**Bebauungsplan 280 - Kindergarten Indestadion -
hier: Ergebnis der öffentlichen Auslegung sowie Beschluss der erneuten öffentlichen Auslegung**

Stellungnahme der Verwaltung zu den Stellungnahmen der Behörden der TÖB zum BP 280 - Kindergarten Indestation -

**Stellungnahmen der Behörden
zum Bebauungsplan 280
- Kindergarten Indestadion -**

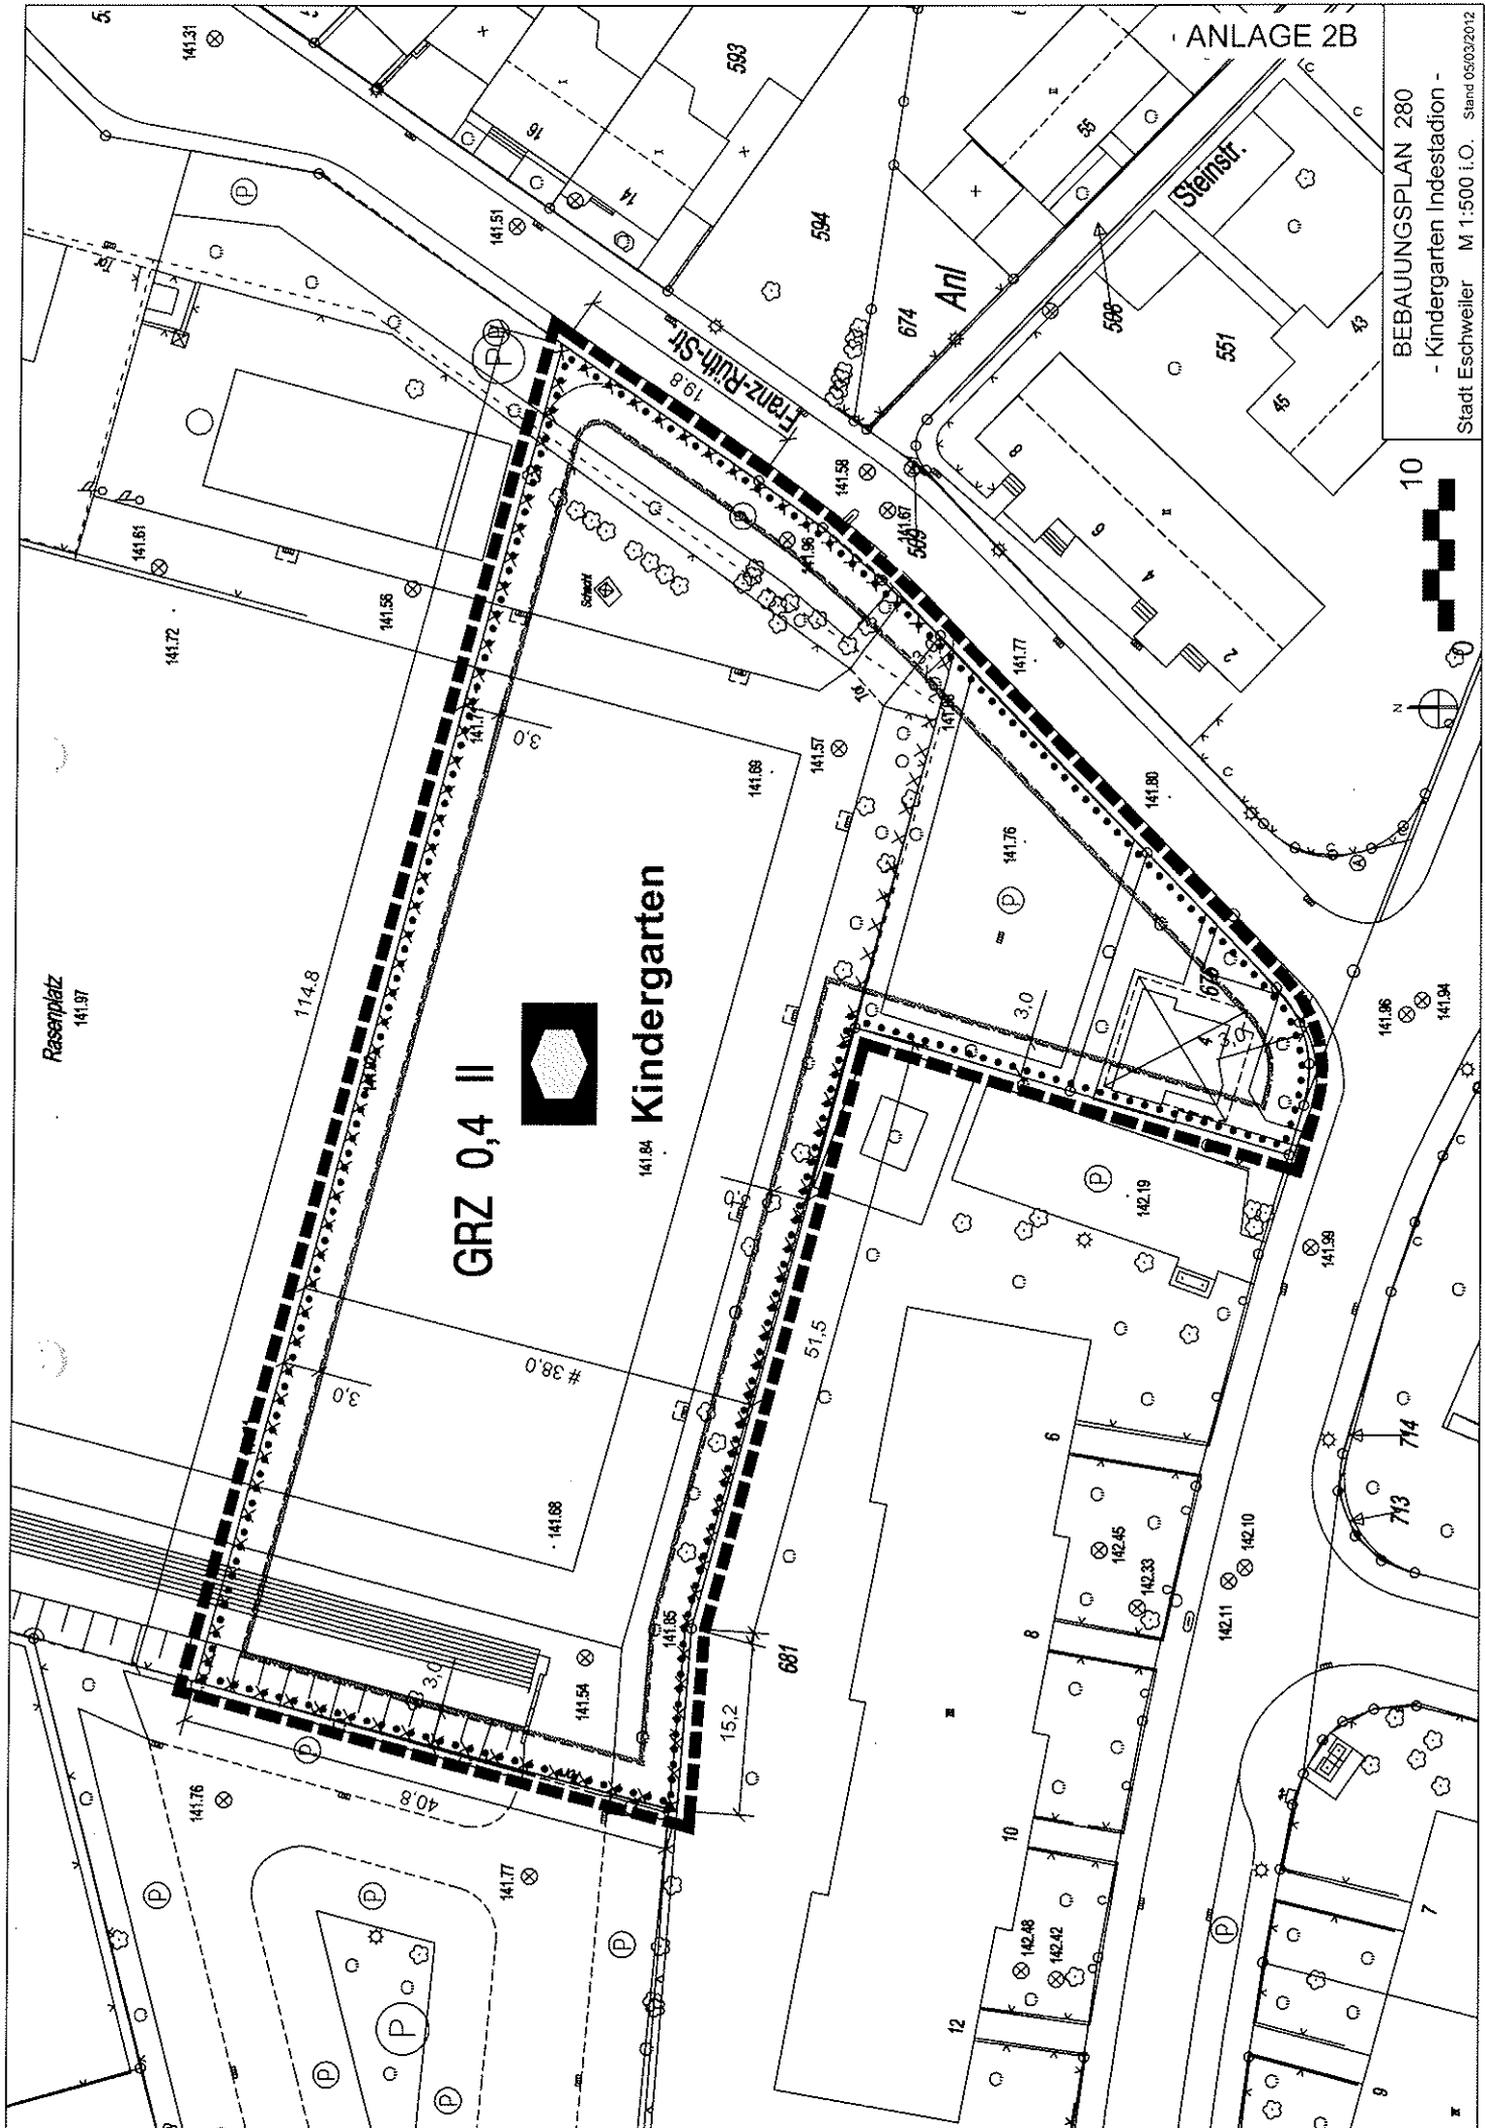
Nr.	Behörde / Inhalt der Stellungnahme	Stellungnahme der Verwaltung	Beschluss- vorschlag
4	<p>RWE Power AG - Schreiben vom 21.12.2010</p> <p>Das Plangebiet liegt in einem Auengebiet, in dem der natürliche Grundwasserspiegel nahe der Geländeoberfläche ansteht und der Boden humoses Bodenmaterial enthalten kann. Daher ist das gesamte Plangebiet wegen der Baugrundverhältnisse gemäß § 9 Abs. 5 Nr. 1 BauGB als Fläche zu kennzeichnen, bei deren Bebauung ggf. besondere bauliche Maßnahmen, insbesondere im Gründungsbereich, erforderlich sind.</p> <p>Es wird angeregt Hinweise zu den Baugrundverhältnissen und zu den Grundwasserverhältnissen in die textlichen Festsetzungen aufzunehmen.</p>	<p>in den Bebauungsplan und in die Begründung zum Bebauungsplan werden die Kennzeichnung und die entsprechenden Hinweise aufgenommen.</p>	<p>Die Stellungnahme wird berücksichtigt.</p>

wir weisen darauf hin, dass das gesamte Plangebiet in einem Auegebiet liegt, in dem der natürliche Grundwasserspiegel nahe der Geländeoberfläche ansteht und der Boden humoses Bodenmaterial enthalten kann.

Humose Böden sind empfindlich gegen Bodendruck und im allgemeinen kaum tragfähig. Erfahrungsgemäß wechseln die Bodenschichten auf kurzer Distanz in ihrer Verbreitung und Mächtigkeit, so dass selbst bei einer gleichmäßigen Belastung diese Böden mit unterschiedlichen Setzungen reagieren können.

Das gesamte Plangebiet ist daher wegen der Baugrundverhältnisse gemäß §9 Abs. 5 Nr. 1 BauGB als Fläche zu kennzeichnen, bei deren Bebauung ggf. besondere bauliche Maßnahmen, insbesondere im Gründungsbereich, erforderlich sind.

Aufgrund der eingegangenen Stellungnahmen der Behörden wurde eine Ergänzung des Planentwurfs notwendig. Auf Anregung der RWE Power AG wurden eine Kennzeichnung des Plangebietes gemäß § 9 Abs. 5 Nr. 1 BauGB als Fläche, bei deren Bebauung ggf. besondere bauliche Maßnahmen, insbesondere im Gründungsbereich erforderlich sind, sowie Hinweise zu den Baugrund- und zu den Grundwasserverhältnissen in den Plan aufgenommen. Gleichzeitig führte die aktuelle Entwurfskonzeption zu einem geänderten Grundstückszuschnitt, so dass der Geltungsbereich des Bebauungsplanes um ca. 500 qm nach Norden ausgeweitet wurde. Da die Grundzüge der Planung durch diese Änderung berührt werden ist eine erneute öffentliche Auslegung erforderlich. Der überarbeitete Entwurf des Bebauungsplanes 280 – Kindergarten Indestadion – mit Legende und textlichen Festsetzungen sowie die Begründung zu diesem Plan sind als Anlagen 2, 3 und 4 beigefügt.

Das gesamte Plangebiet wird aufgrund der Baugrundverhältnisse im Auegebiet gemäß § 9 Abs. 5 Nr. 1 BauGB als Fläche gekennzeichnet, bei deren Bebauung ggf. besondere bauliche Maßnahmen, insbesondere im Gründungsbereich, erforderlich sind. Hier sind die Bauvorschriften der DIN 1054 „Baugrund - Sicherheitsnachweise im Erd- und Grundbau“, der DIN 18 196 „Erd- und Grundbau; Bodenklassifikation für bautechnische Zwecke“ sowie die Bestimmungen der Bauordnung des Landes NRW zu beachten.

Ergebnis der Luftbildauswertung 22.5-3-5354012-175/10

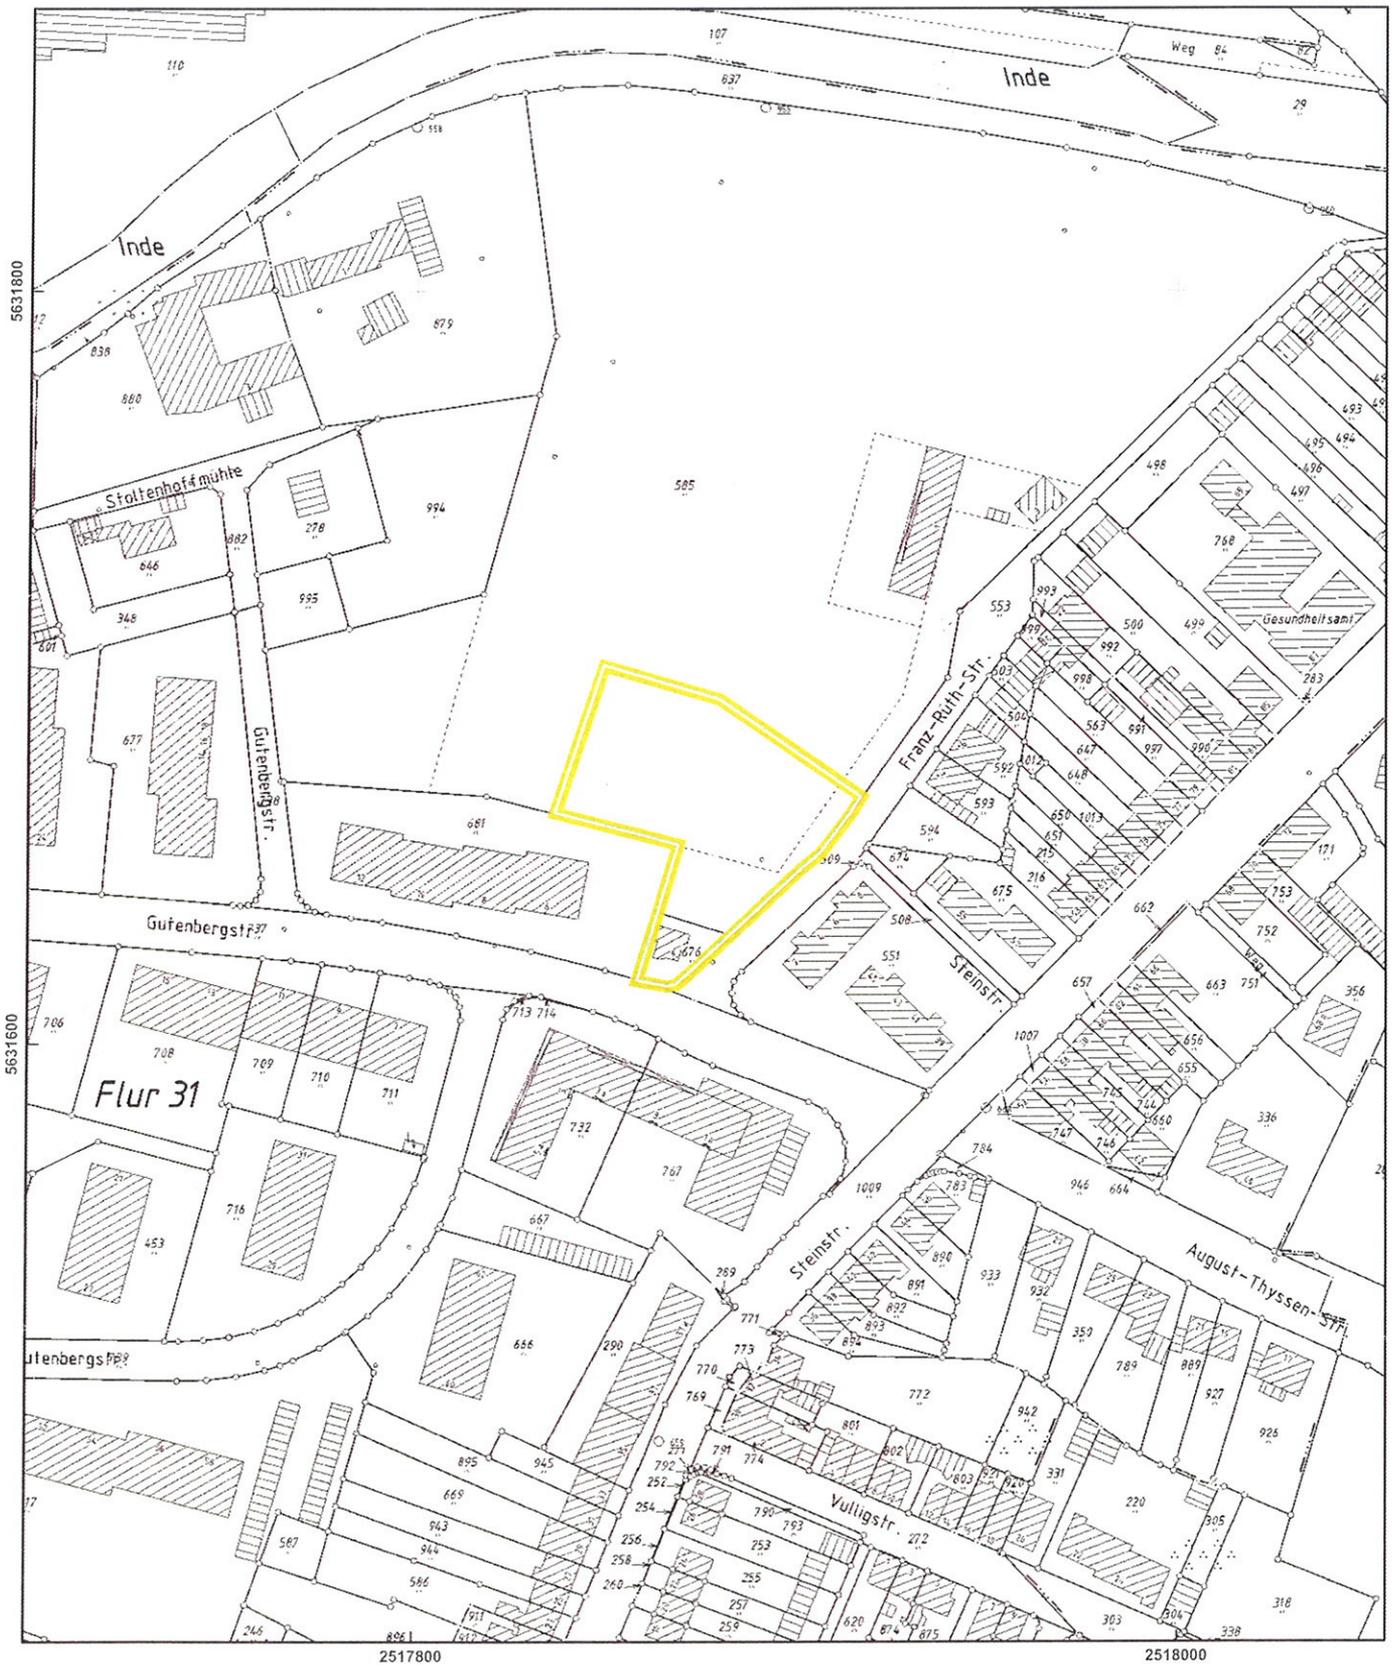
Die beantragte Fläche liegt in einem Bombenabwurf- und Kampfgebiet. **Ich empfehle eine geophysikalische Untersuchung der zu überbauenden Fläche.** Sofern es nach 1945 Aufschüttungen gegeben hat, sind diese bis auf das Geländeniveau von 1945 abzuschleifen. Diese bauseitig durchzuführende Arbeit vorbereitender Art sollte, falls keine anderen Gründe dagegen sprechen, zweckmäßigerweise mit Baubeginn durchgeführt werden. Zur genauen Festlegung des abzuschleifenden Bereichs und der weiteren Vorgehensweise wird um Terminabsprache für einen Ortstermin mit einem Mitarbeiter des KBD gebeten. Vorab werden dann zwingend Betretungserlaubnisse der betroffenen Grundstücke und eine Erklärung inkl. Pläne über vorhandene Versorgungsleitungen benötigt. Sofern keine Leitungen vorhanden sind, ist dieses schriftlich zu bestätigen.

Erfolgen zusätzliche Erdarbeiten mit erheblichen mechanischen Belastungen wie Rammarbeiten, Pfahlgründungen etc. empfehle ich eine Sicherheitsdetektion. Die weitere Vorgehensweise ist dem beiliegenden Merkblatt zu entnehmen.

Nach den vorliegenden Unterlagen des Kampfmittelbeseitigungsdienstes (KBD) der Bezirksregierung Düsseldorf liegt das Plangebiet in einem ehemaligen Bombenabwurf- und Kampfgebiet. Vor Baumaßnahmen in diesen Bereichen wird eine geophysikalische Untersuchung in Abstimmung mit dem Kampfmittelbeseitigungsdienst empfohlen.
